Califica Ambientalmente el proyecto **“Regularización y Modificación Campus Universidad de los Andes y Clínica Universidad de los Andes”**

<NUM_RES>
Santiago
<FECHA_RESOLUCION>

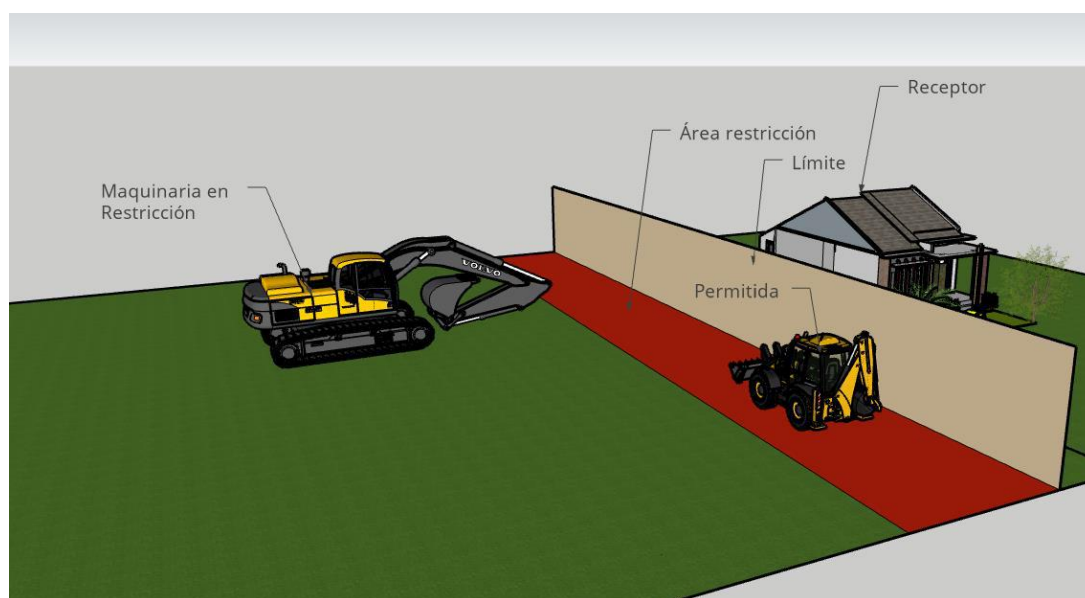
Fuente: Figura 35. Ubicación Áreas de Restricción Rodillo compactador. – Anexo 6 PAC – Adenda

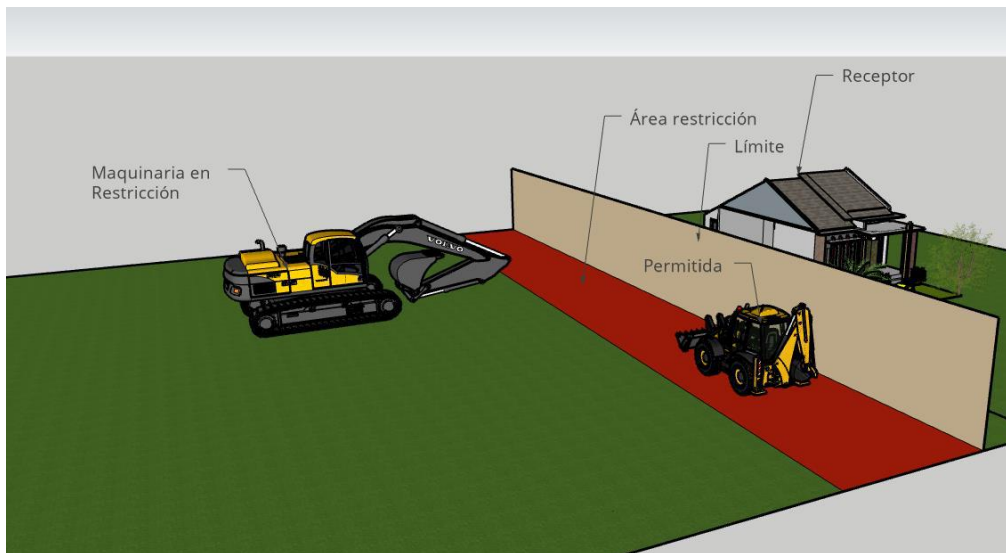
Fuente: Figura 35. Ubicación Áreas de Restricción Rodillo compactador. – Anexo 6 PAC – Adenda

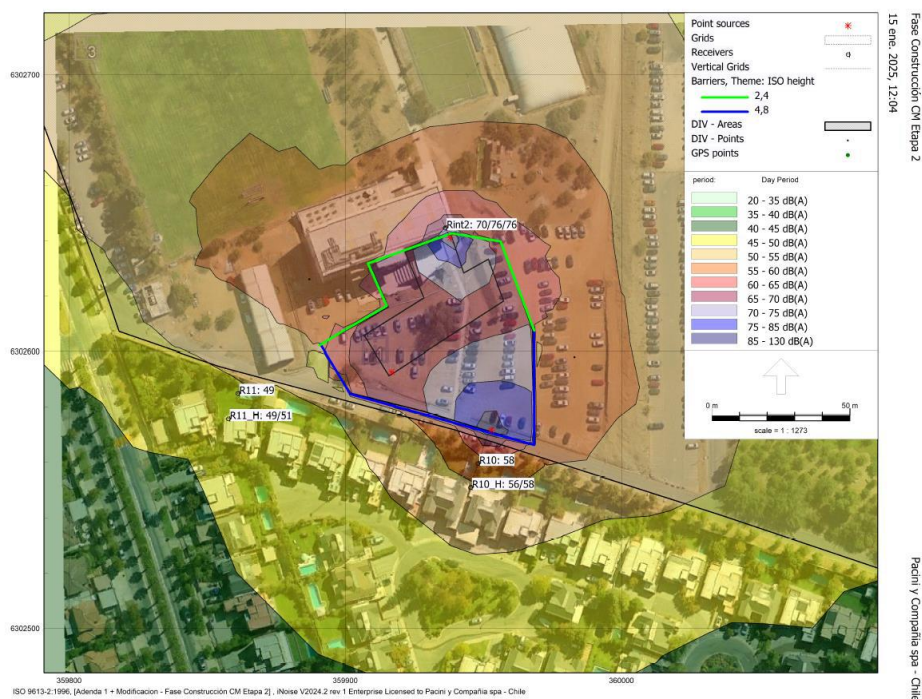
Fuente: Figura 27. Ubicación y altura de barreras acústicas para R09 y Rint3 – Etapa 1 - fase de construcción. – Anexo 6 PAC – Adenda

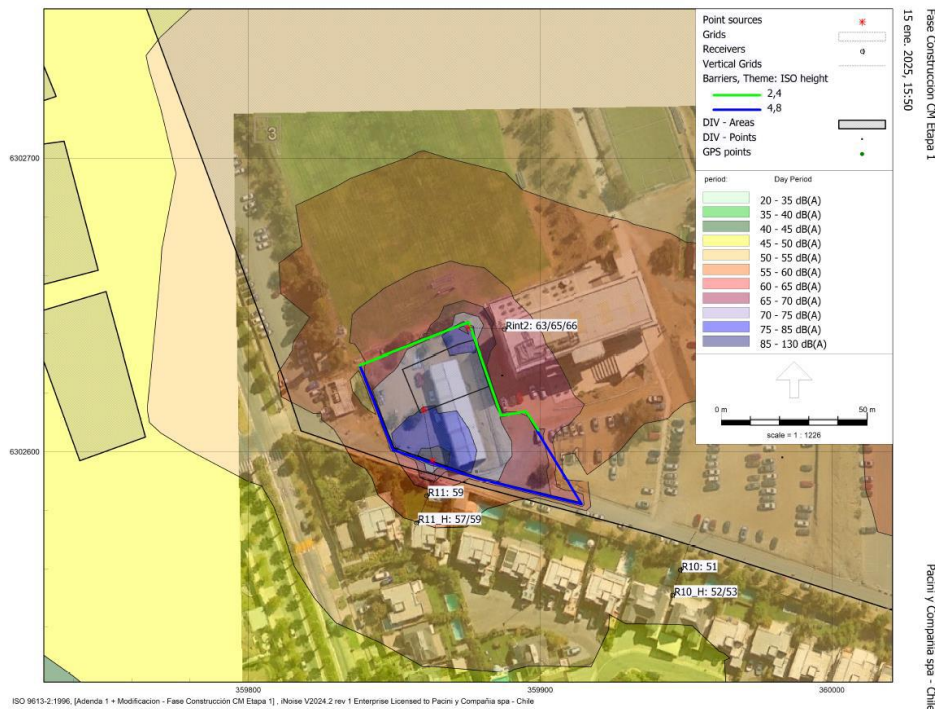
Fuente: Figura 28. Ubicación y altura de barreras acústicas para R10 y Rint2 – Etapa 2 - fase de construcción. – Anexo 6 PAC – Adenda

Fuente: Figura 29. Ubicación y altura de barreras acústicas para R11 y Rint2 – Etapa 1 - fase de construcción. – Anexo 6 PAC – Adenda

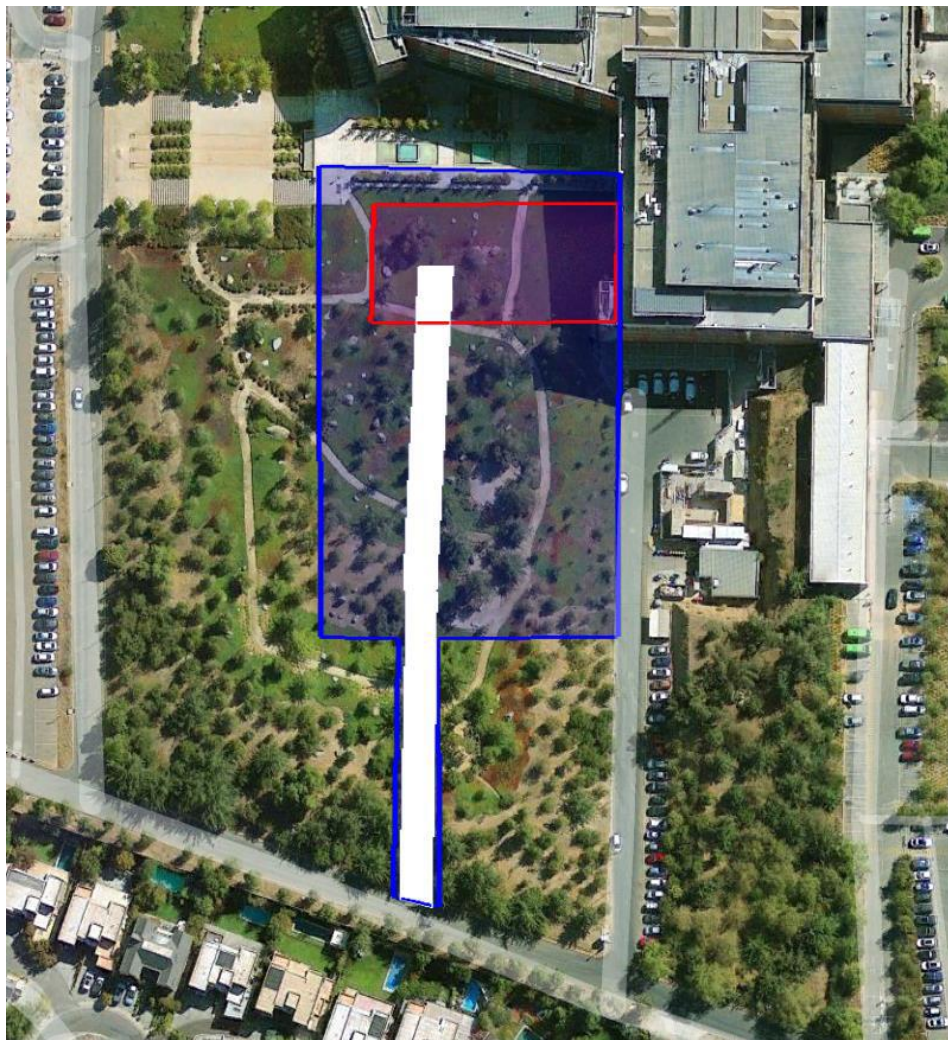
Fuente: Figura 70. Superficies de aplicación de abatimiento Edificio Norte. – Anexo 6 PAC – Adenda

Fuente: Figura 71. Superficies de aplicación de abatimiento Edificio Clínica. – Anexo 6 PAC – Adenda

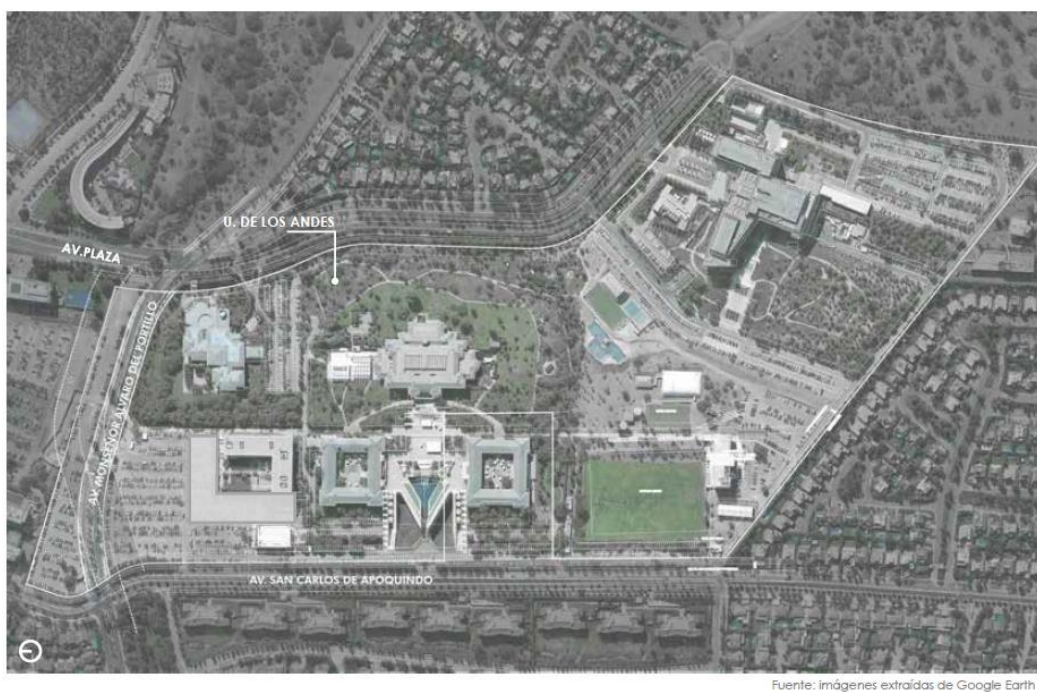
- Resolución Modificación de Proyecto N°115 de fecha 08 / Ago. / 2024. (Correspondiente al Edificio Norte)
- Resolución Modificación de Proyecto N°163 de fecha 09 / Dic. / 2024. (Correspondiente al Edificio laboratorios y Talleres 2)

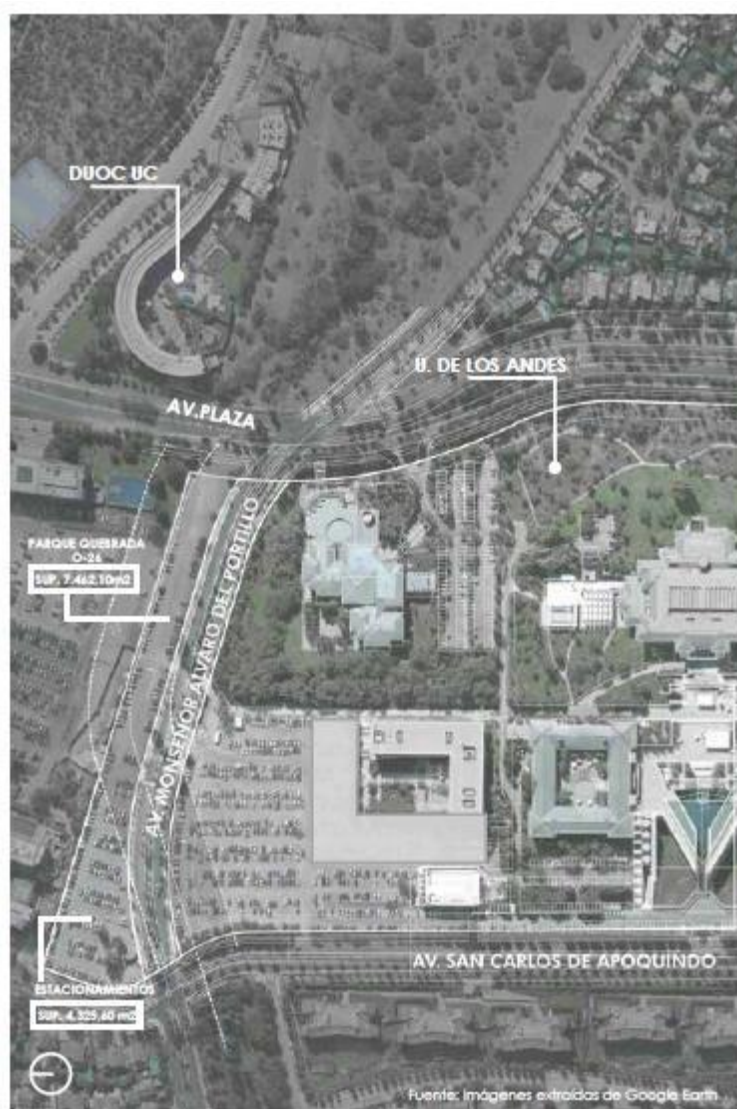
Fuente. Figura 83. Ubicación general del AUP. - Anexo PAC – Adenda

Fuente: Figura 84. Detalle emplazamiento AUP. - Anexo PAC – Adenda

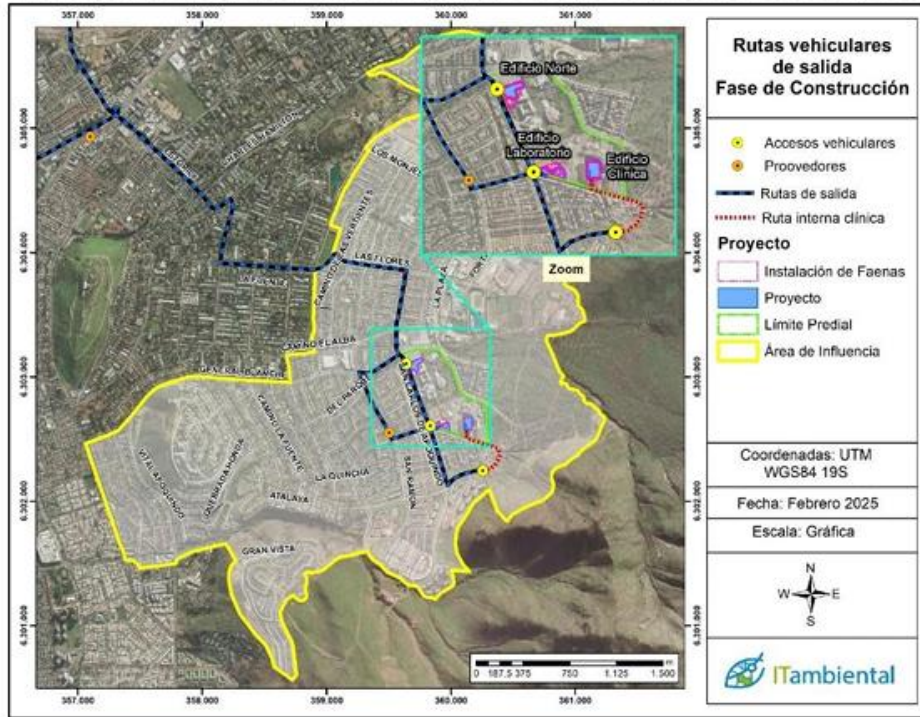
Fuente: Estudio del Sistema de Movilidad Local del Anexo N°3 de la Adenda.

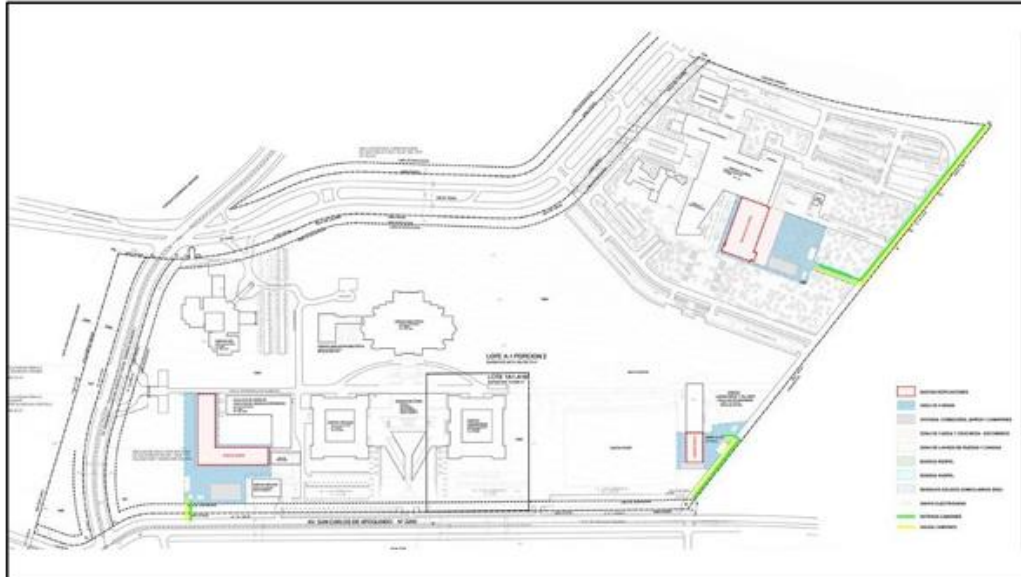
Fuente: Anexo 6 – Adenda Complementaria

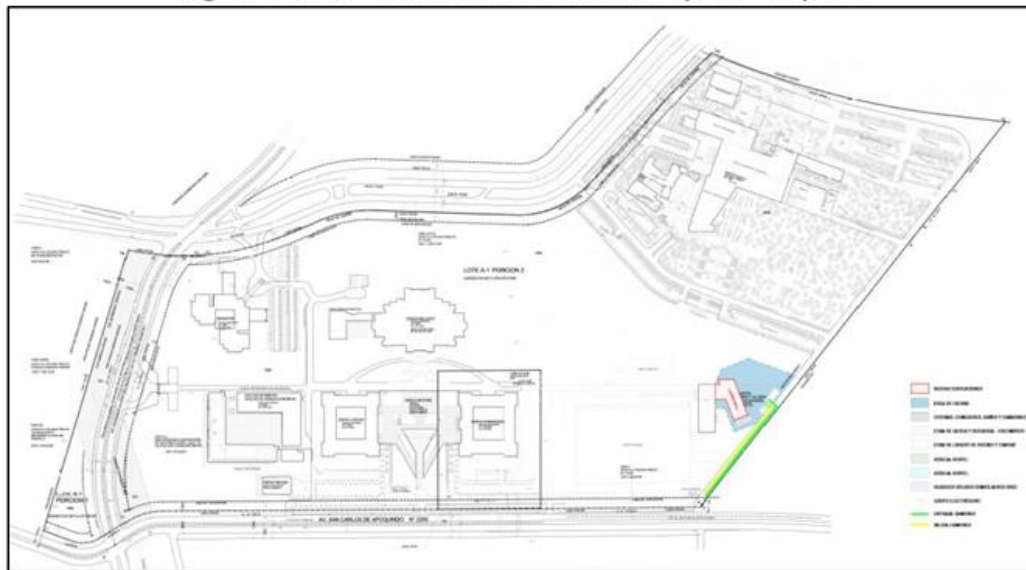
Fuente: Anexo 6 – Adenda Complementaria

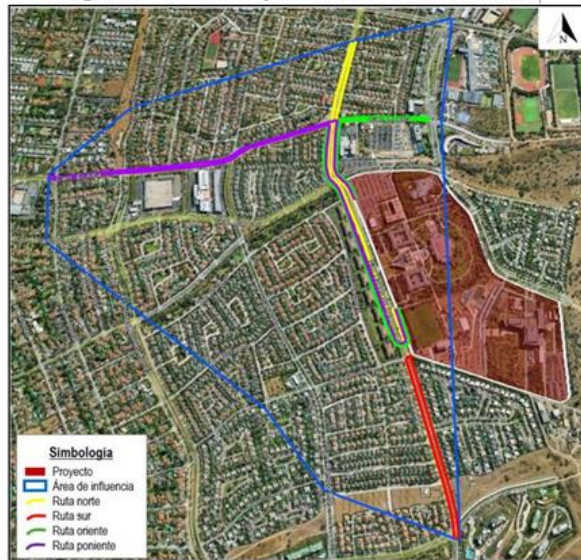
Fuente: Estudio del Sistema de Movilidad Local (SML) de la Adenda.
